DODATEK č. 3
ke SMLouvě o dílo č.379/2023

- 1.1. Objednatel a zhotovitel spolu uzavřeli dne 13. 02. 2024 smlouvu o dílo č. 379/2023, když předmětem této smlouvy o dílo jsou stavební práce „**Navýšení kapacity ZŠ Na Výsluní**“ a dále uzavřeli dodatek č. 1 dne 8. 07. 2024 a dodatek č. 2 dne 30. 10. 2024 (dále společně jen jako „SoD“).
- 1.2. Smluvní strany se dohodly v souladu s ust. § 222 odst. 4, 5 a 7 zákona č. 134/2016 Sb., o zadávání veřejných zakázek, ve znění pozdějších předpisů (dále jen „ZZVZ“), na úpravě předmětu Smlouvy o méněpráce a vícepráce podrobně specifikované v příloze č. 08 Smlouvy (Změnové listy č. 10 - 21, přičemž se jedná o změny, které nemění celkovou povahu veřejné zakázky a které byly vyvolané v průběhu realizace veřejné zakázky. Předmětné méněpráce a vícepráce jsou vyčísleny právě ve Změnových listech č. 10 - 21).

ZMĚNOVÝ LIST: ZL 11 – VZT SO01

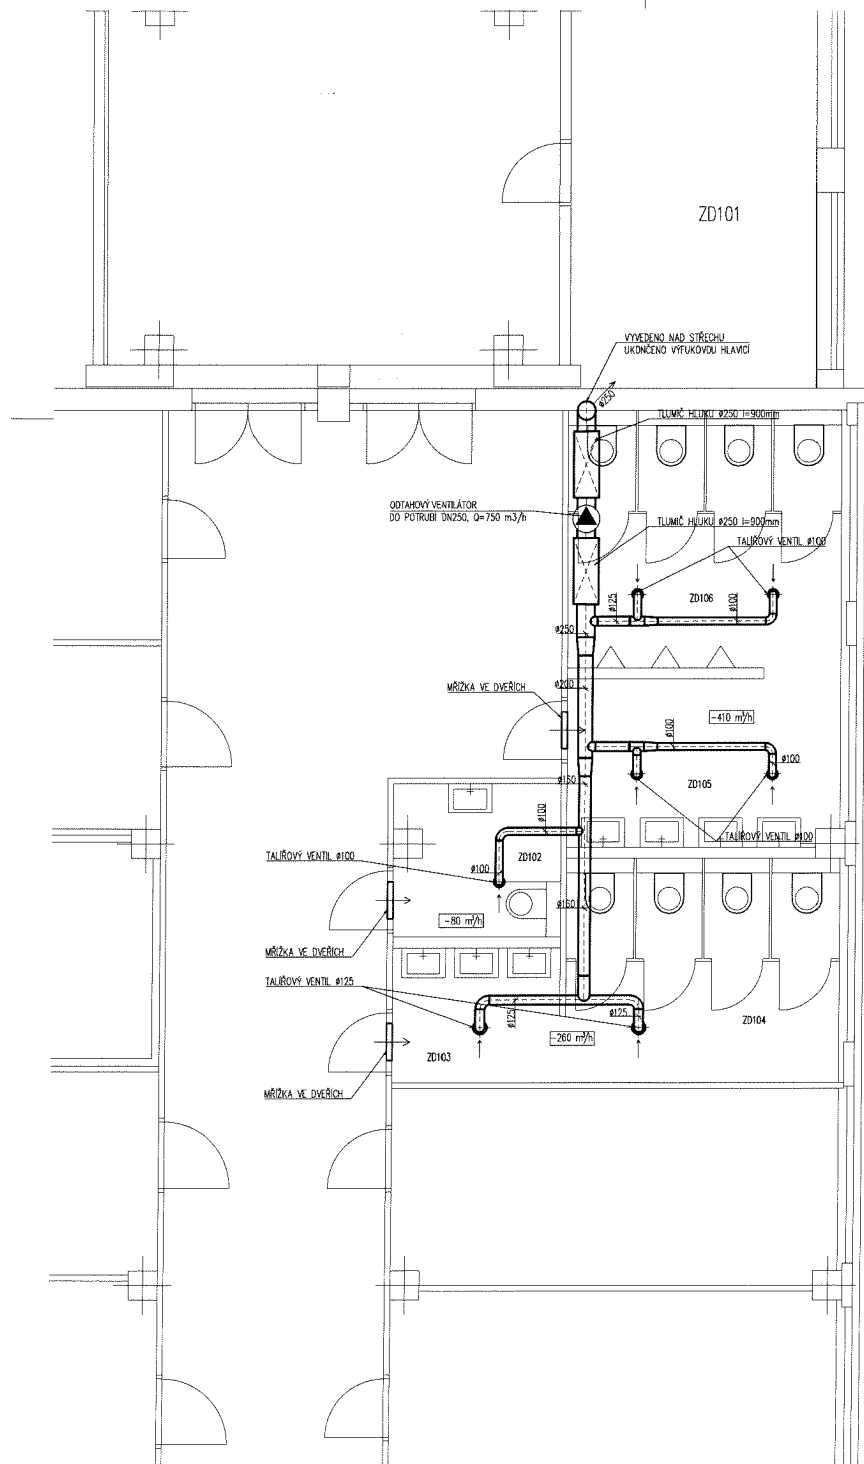
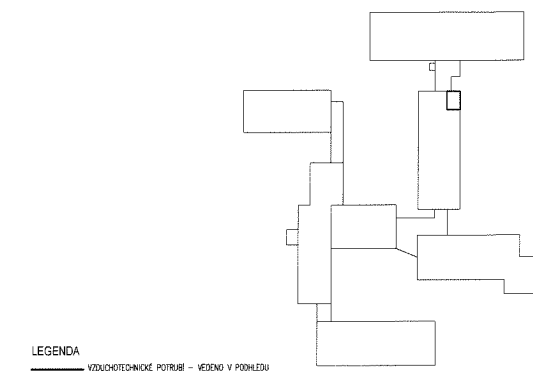
Identifikace zhotovitele:	Auböck s.r.o. Sídlo: Poříčí 247, 37382 Boršov nad Vltavou IČ 26089785		
Identifikace objednatele:	Město Brandýs nad Labem–Stará Boleslav Sídlo: Masarykovo náměstí 1/6, 250 01 Brandýs nad Labem–Stará Boleslav IČ: 00240079		
Název akce:	„Navýšení kapacity ZŠ Na Výsluní“,		
Počet příloh:	2	Počet stran příloh:	2
Předmět změny:	VZT SO 01 - sociální zřízení I.NP

Při realizaci rozvodů VZT bylo zjištěno, že by její část zasahovala do prostor třídy ve II. NP. Celý rozvod byl přeprojektován. Původně navrhované 3 vertikální odvody na střechu budovy byly sloučeny do jednoho systému s centrálním odtahovým ventilátorem. Odvod byl vyveden přes štítovou stěnu do nově budovaného objektu P1 a následně vyveden nad střechu. Původně navržené 3 malé ventilátory DN100 a DN160 mm byly nahrazeny 1 kusem ventilátoru DN250 mm. Ve stejném duchu bylo přeprojektováno potrubí a tlumiče hluku.

ZL12 - VCP KANALIZACE II. ETAPA

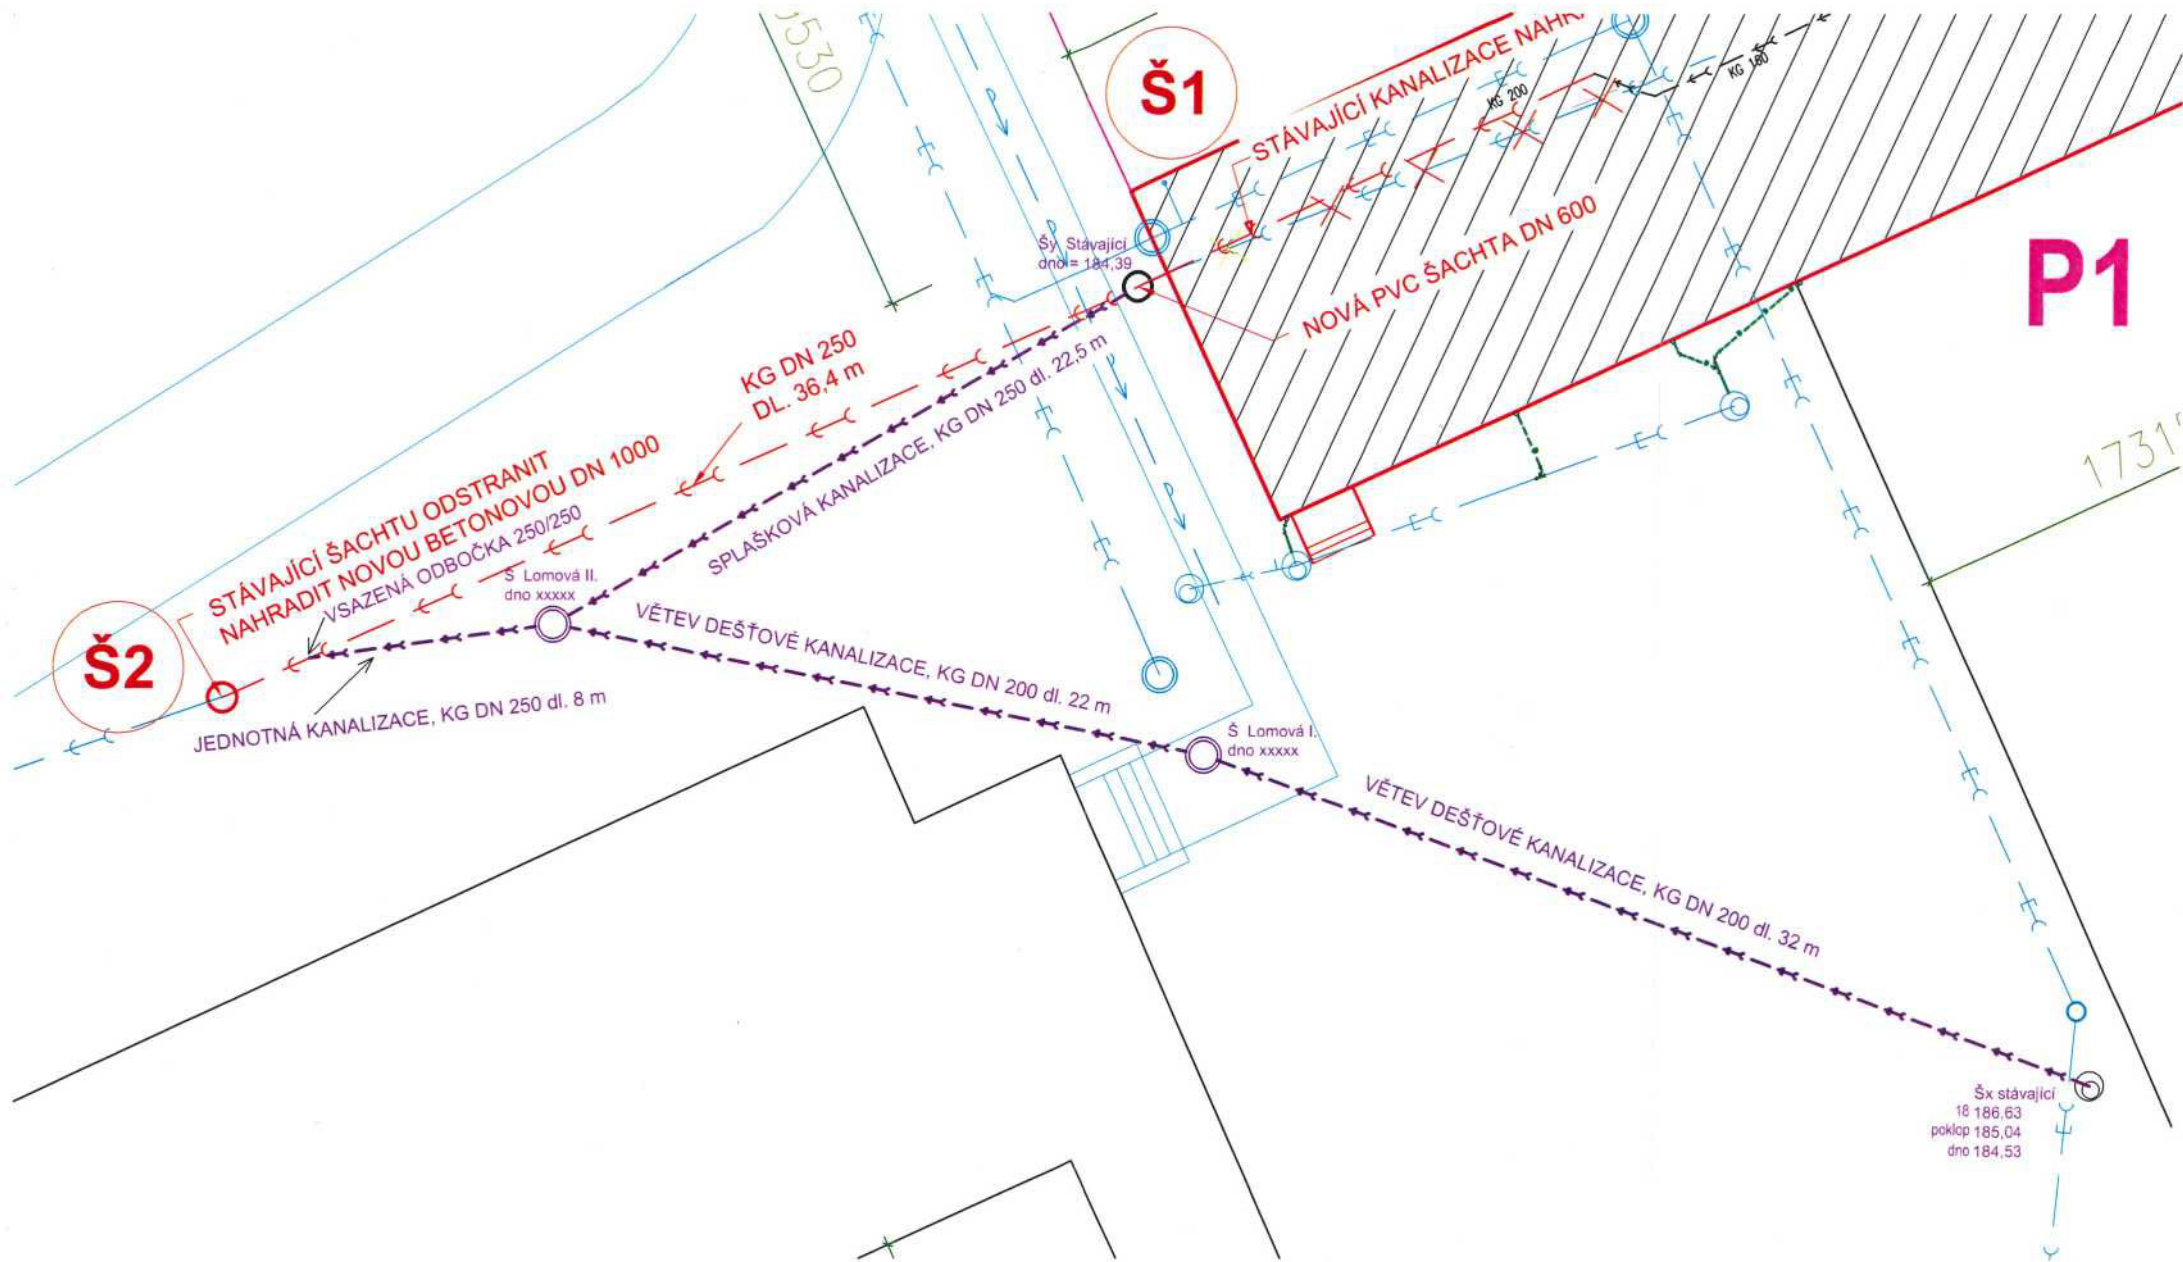
Identifikace zhotovitele:	Auböck s.r.o. Sídlo: Poříčí 247, 37382 Boršov nad Vltavou IČ 26089785		
Identifikace objednatele:	Město Brandýs nad Labem–Stará Boleslav Sídlo: Masarykovo náměstí 1/6, 250 01 Brandýs nad Labem–Stará Boleslav IČ: 00240079		
Název akce:	„Navýšení kapacity ZŠ Na Výsluní“,		
Počet příloh:	2	Počet stran příloh:	2
Předmět změny:	Kanalizace II. Etapa

Tento ZL řeší odvod vody z jímky zachycující dešťové vody ze střechy nástavby SO 01. Přepad z této jímky byl napojen na část kanalizace u které bylo zjištěno poškození a byla v části neprůchozí a bylo nutno přistoupit k její opravě.

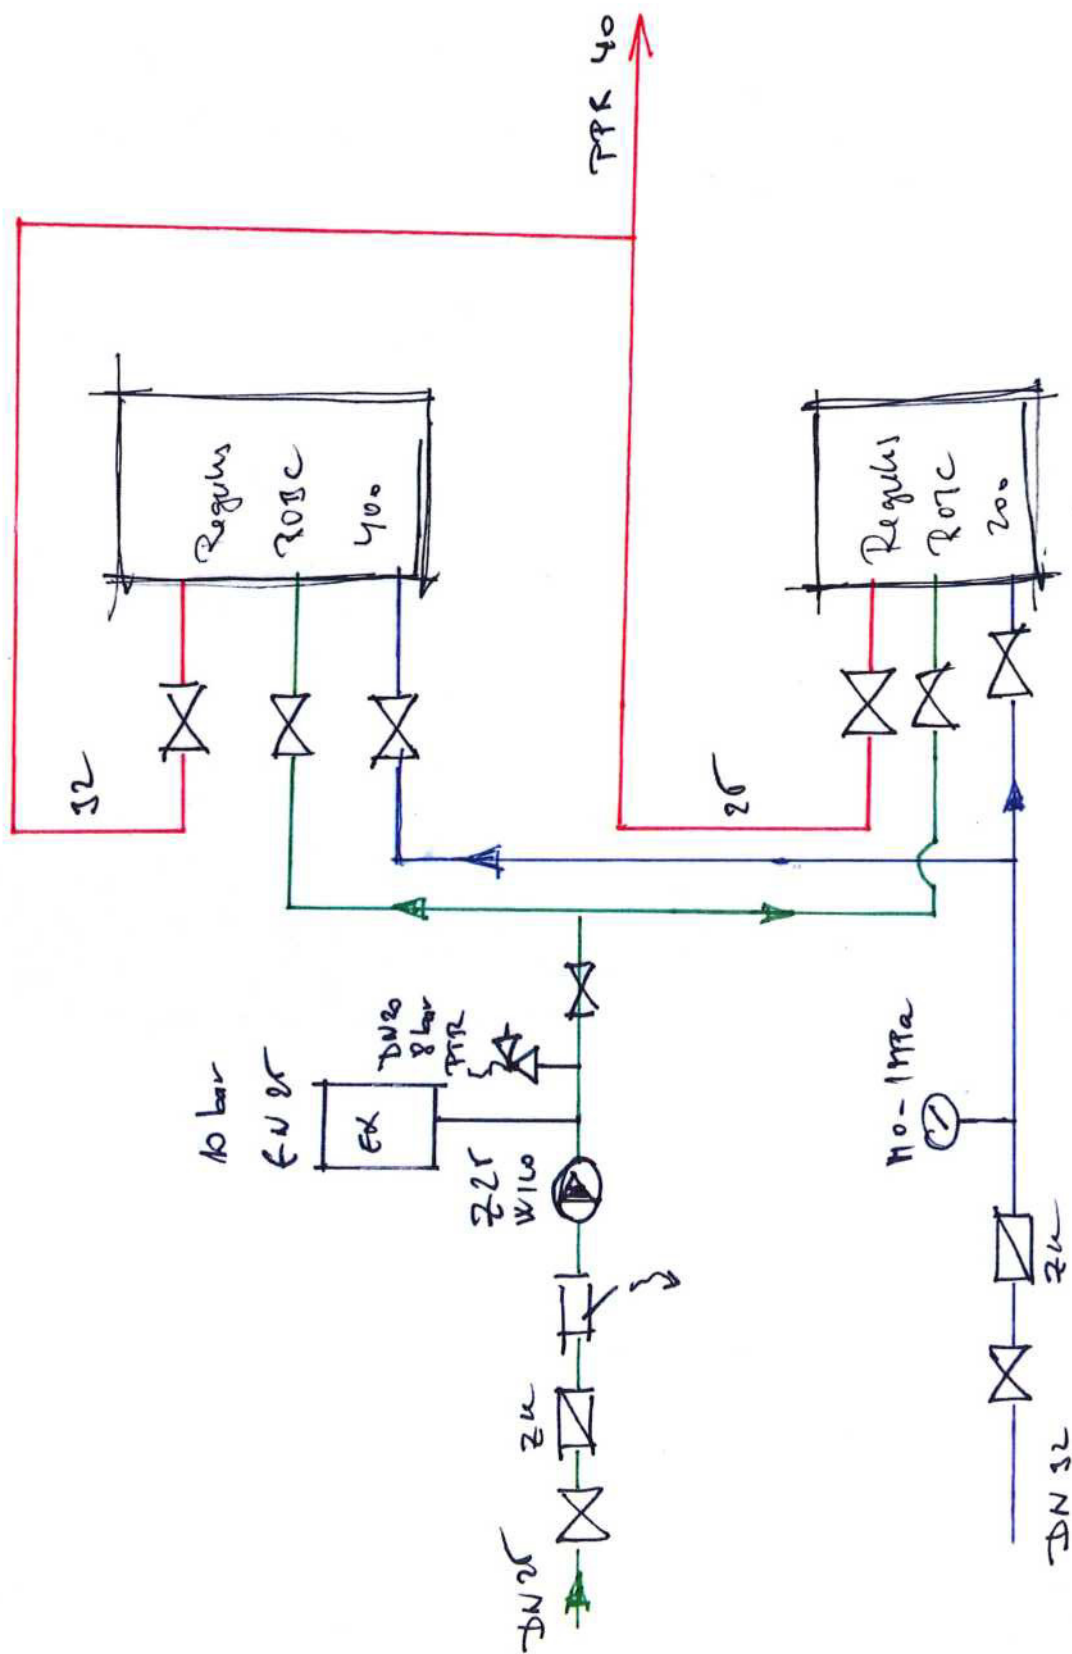
Na základě požadavku investora bylo rozhodnuto o doplnění ohřevu TUV o elektrický ohřívač 400l umístěný v úklidové komoře I.NP pod schody. Ohřívač bude propojen do okruhu s ohřívačem 200l umístěným dle původního návrhu v úklidové komoře ve II.NP.

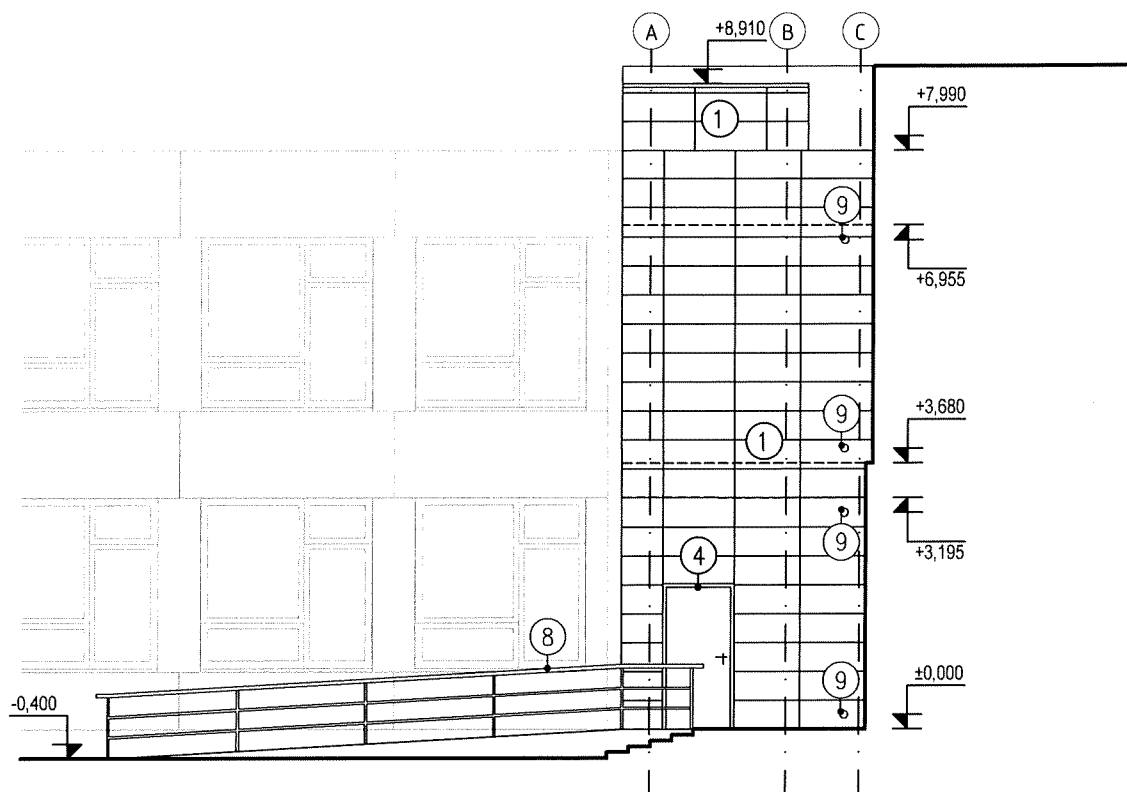
Identifikace zhotovitele:	Auböck s.r.o. Sídlo: Poříčí 247, 37382 Boršov nad Vltavou IČ 26089785		
Identifikace objednatele:	Město Brandýs nad Labem–Stará Boleslav Sídlo: Masarykovo náměstí 1/6, 250 01 Brandýs nad Labem–Stará Boleslav IČ: 00240079		
Název akce:	„Navýšení kapacity ZŠ Na Výsluní“,		
Počet příloh:	3	Počet stran příloh:	3
Předmět změny:	Fasáda objektu P3 a SO 01 - změna skladby

Po dohodě se zpracovatelem PD bylo dohodnuto, že na fasádě objektu P3 bude použita levnější provedení fasády. Na místo navržené provětrávané fasády s použitím obkladových kazet byl použit minerální panel tl 120 mm. K tomuto bylo přistoupeno jelikož se jedná o technický prostor a pohled není exponovaný. Dále nebude realizováno obložení 3 ocelových venkovních sloupů fasádními kazetami u vstupu do objektu SO 01. Sloupy budou opatřeny odpovídajícím nátěrem.
